福建清华建筑设计院有限公司

一层平面变更

二层平面变更

三层平面图变更后 1:100

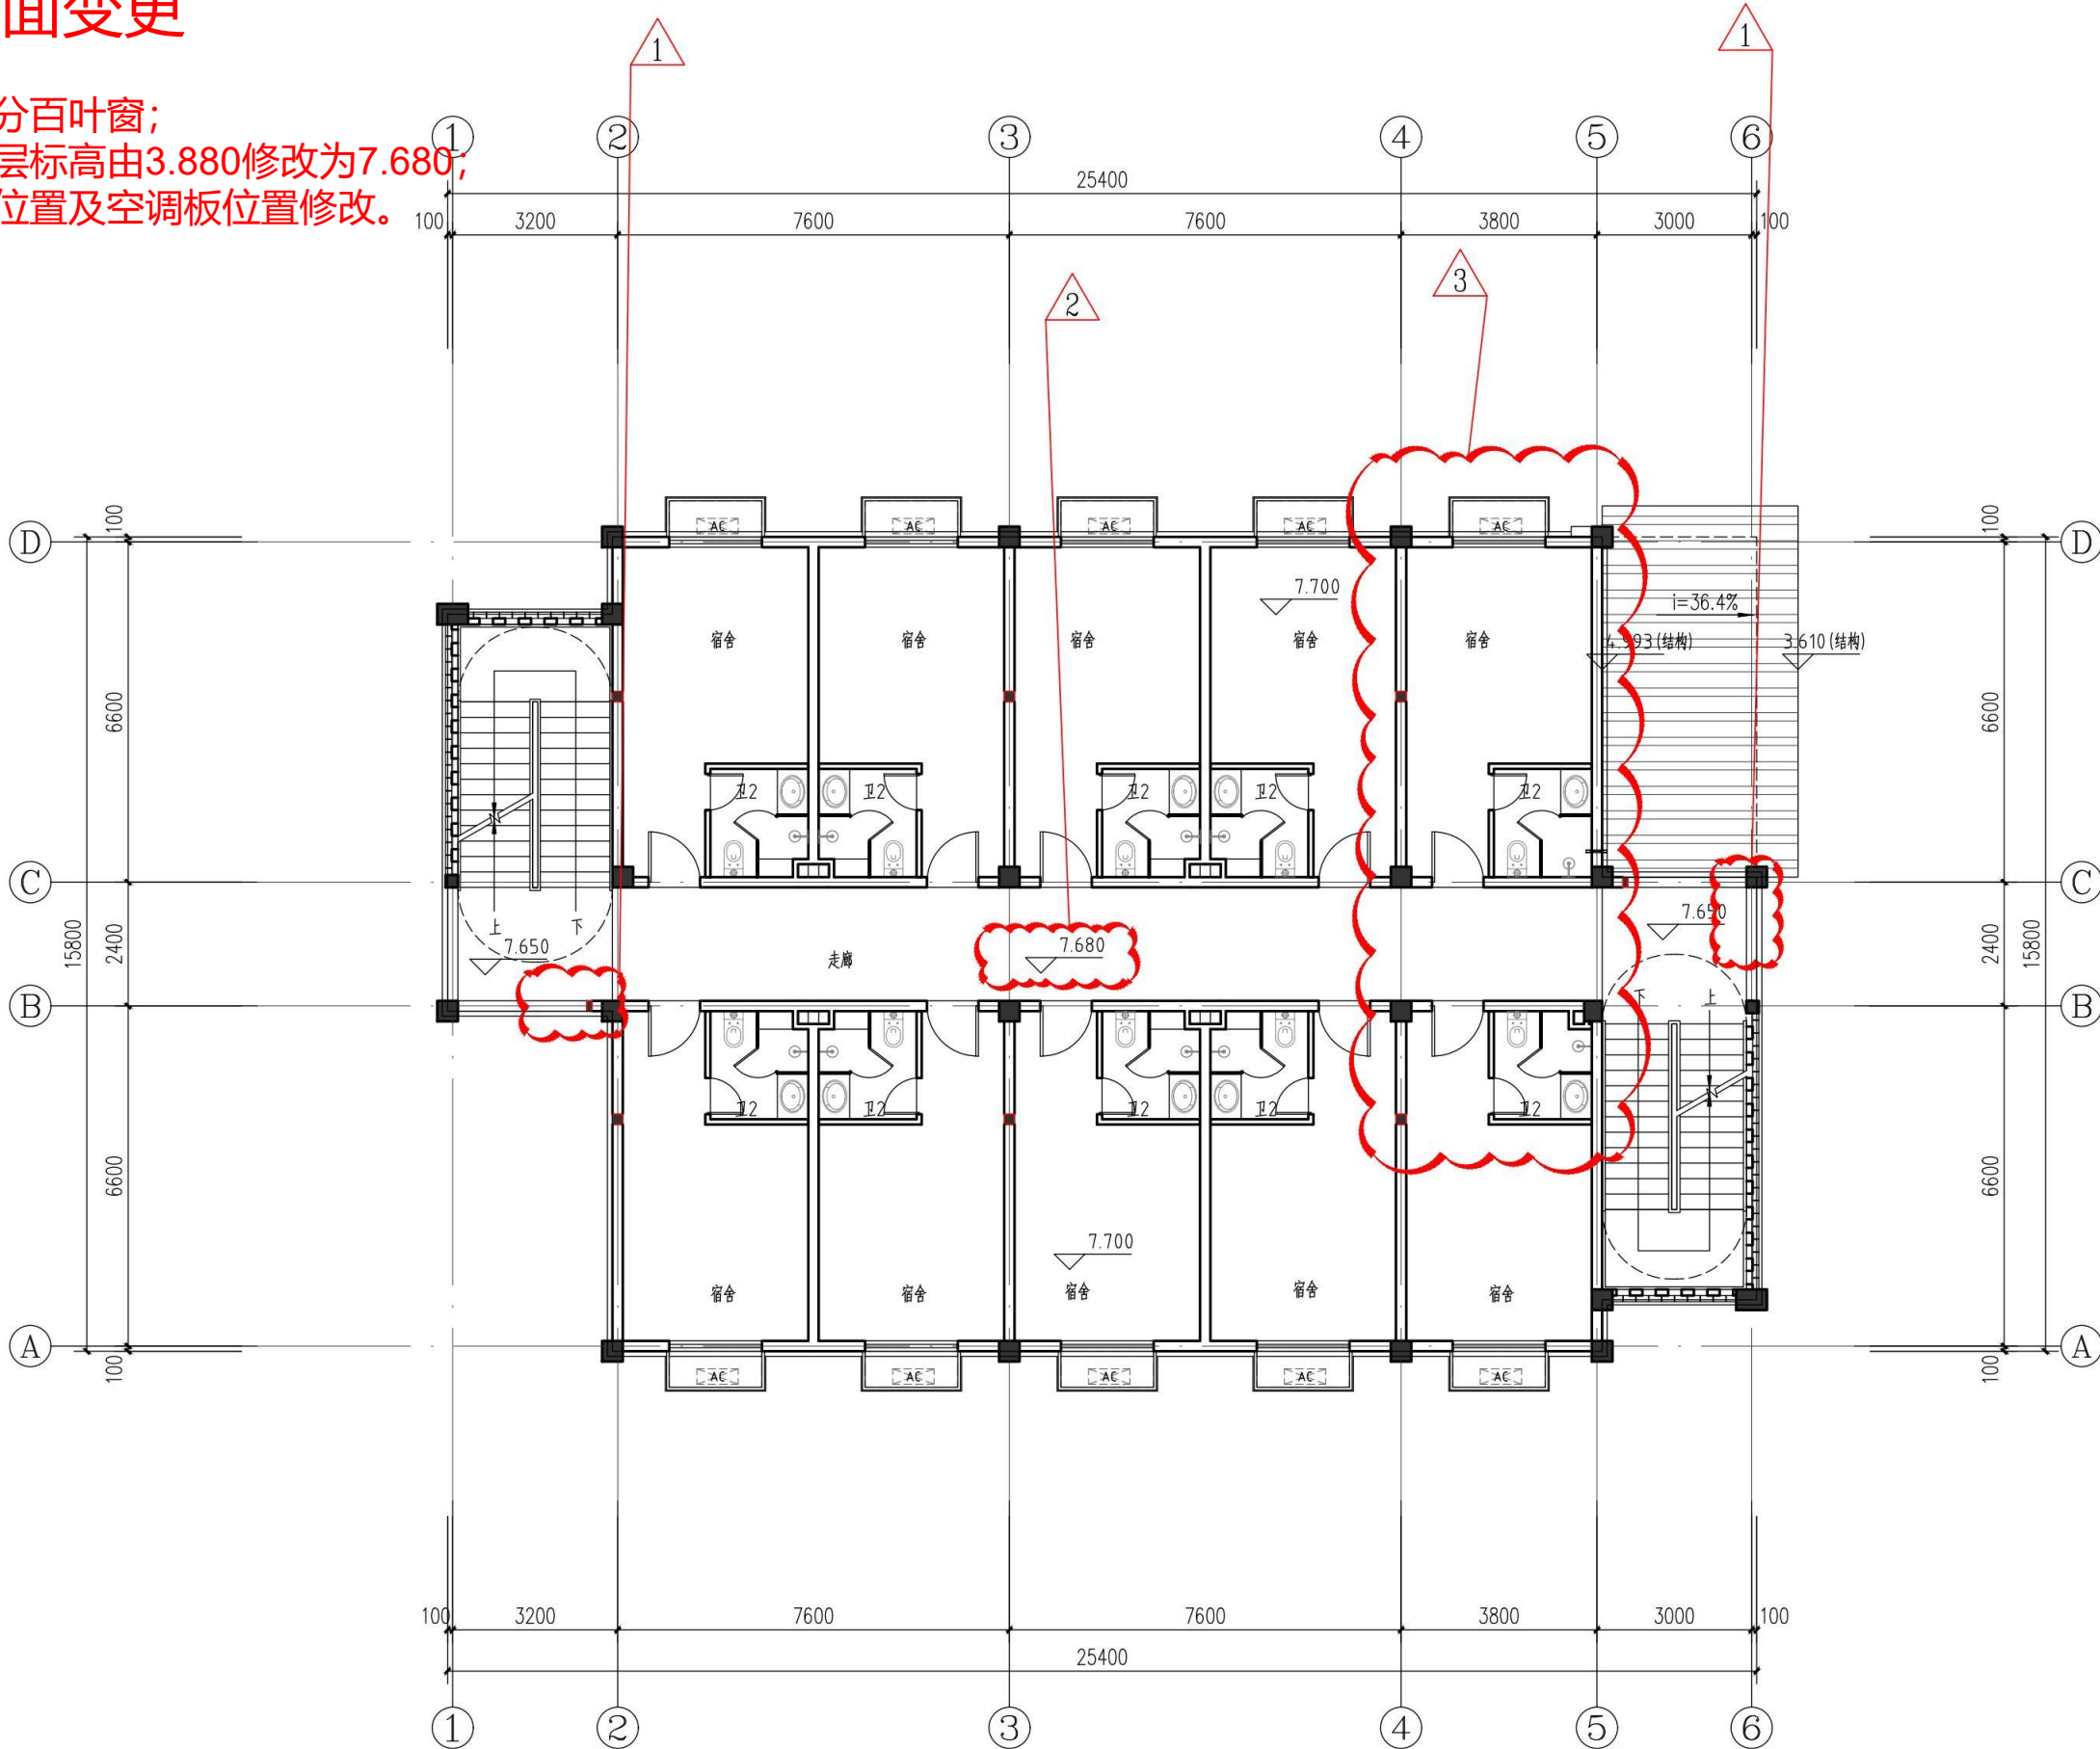
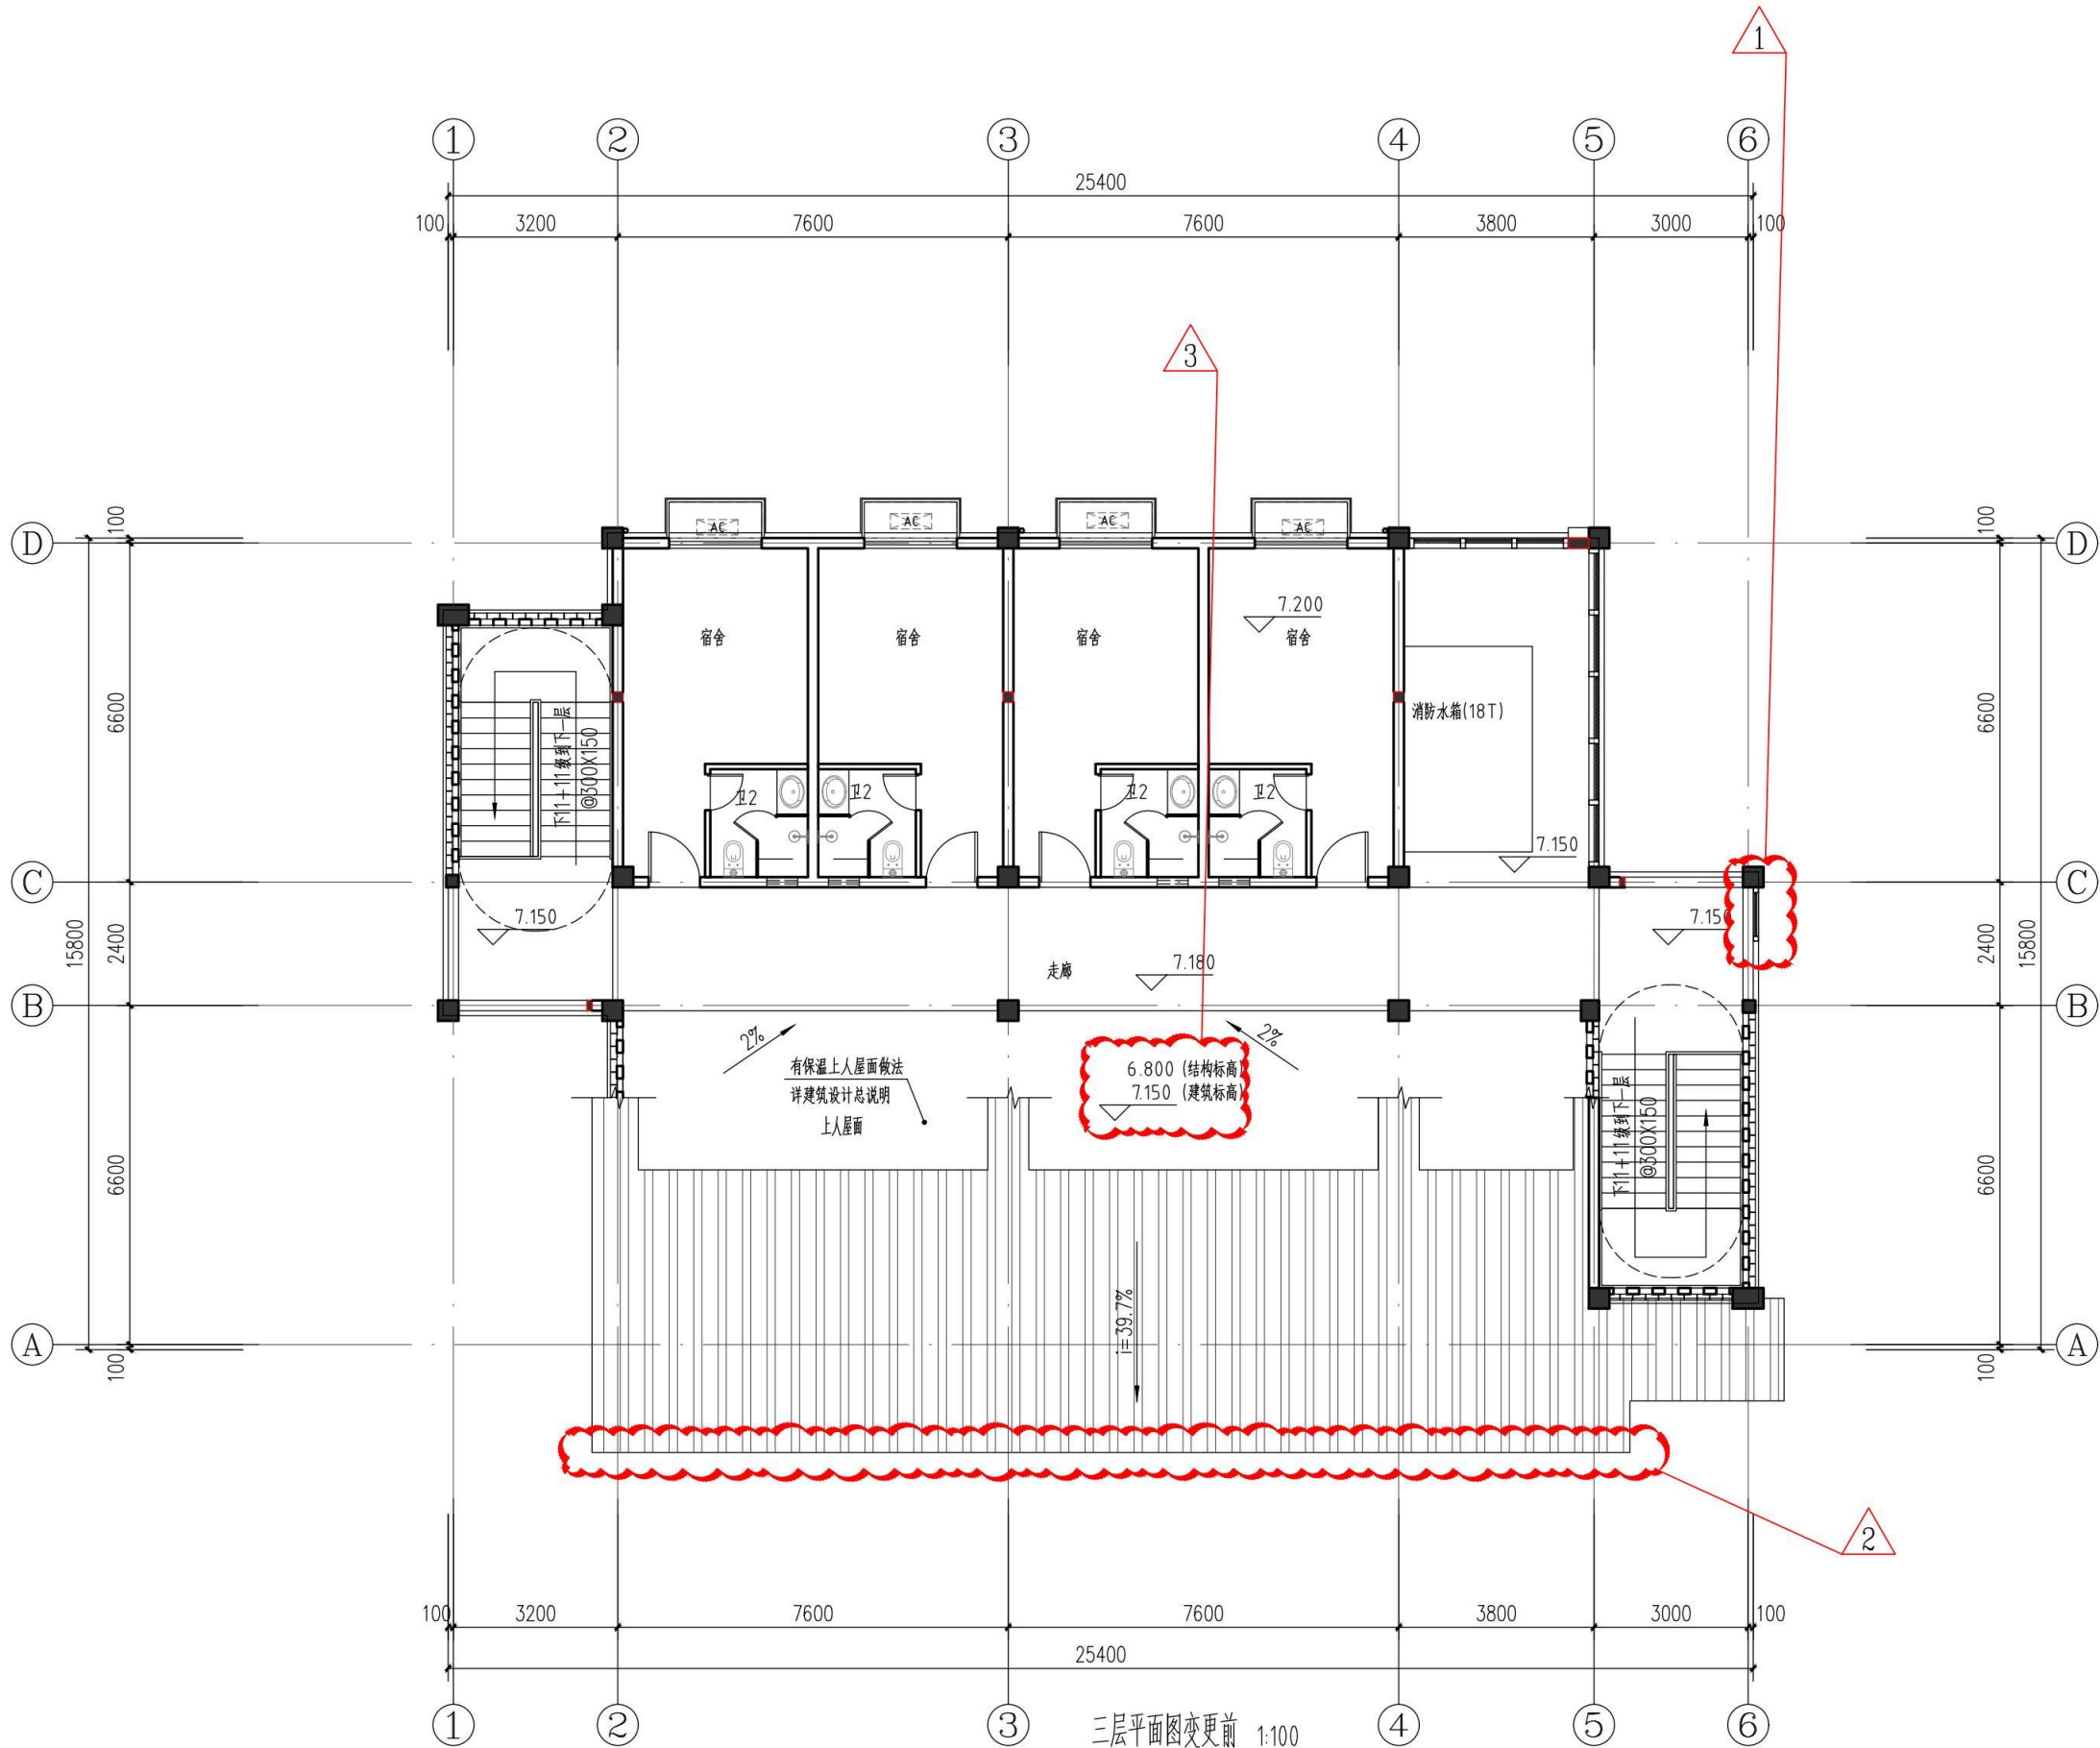
三层平面变更

- 1、删除部分百叶窗;
- 2、本层楼层标高由3.880修改为7.680;
- 3、卫生间位置及空调板位置修改。
